## 改善箇所説明図

### 基準不適合発生箇所

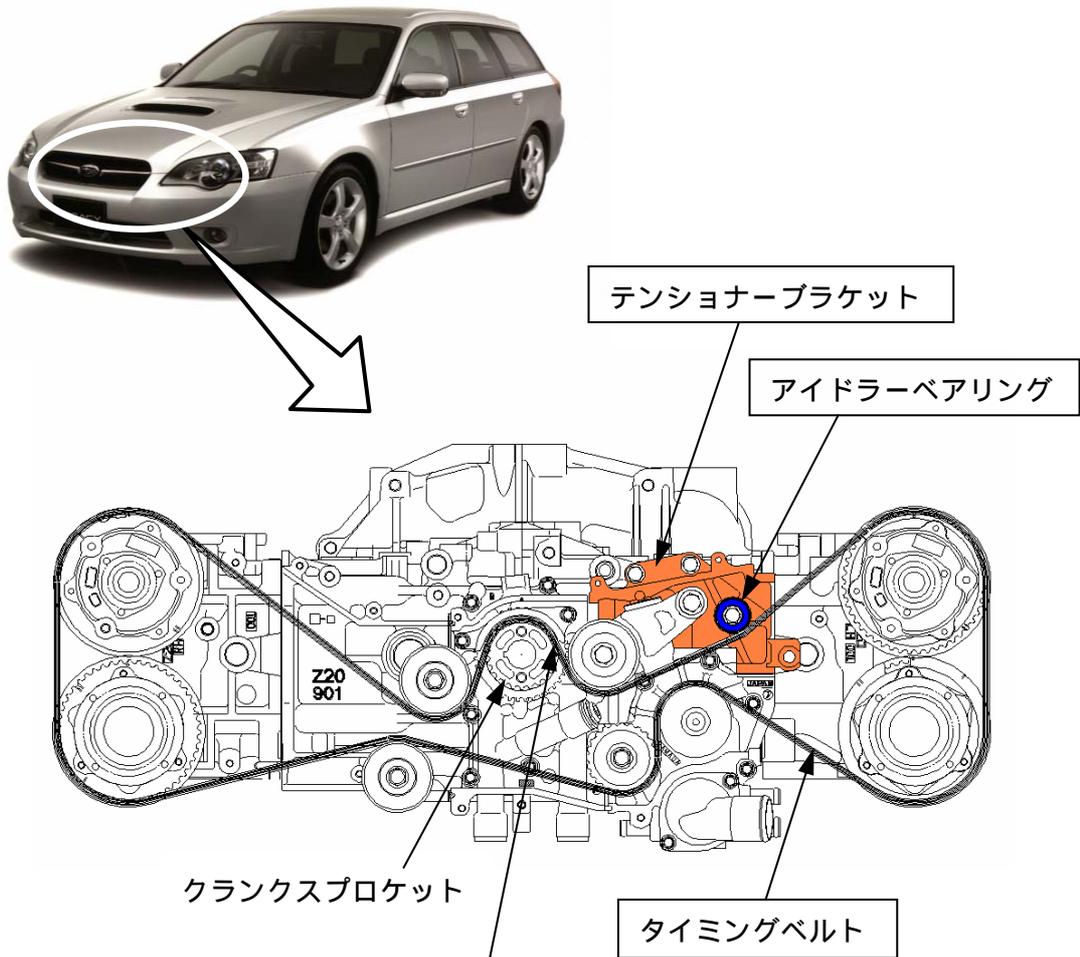
ターボ付きの手动5速ミッション車において、エンジンのタイミングベルトの張力調整装置(テンショナー)の取付部の剛性が低いため、当該ベルトの振動が大きくなる場合がある。そのため、ベルトとクランクプロケットの噛み合いが不均一になり、ベルトが損傷し、そのまま使用を続けるとエンジンが停止して再始動できなくなるおそれがある。

全車両、タイミングベルトを新品に交換するとともに、テンショナーブラケットとアイドラーベアリングを対策品と交換する。

タイミングベルトカバー上部に白ペイントを塗布する。
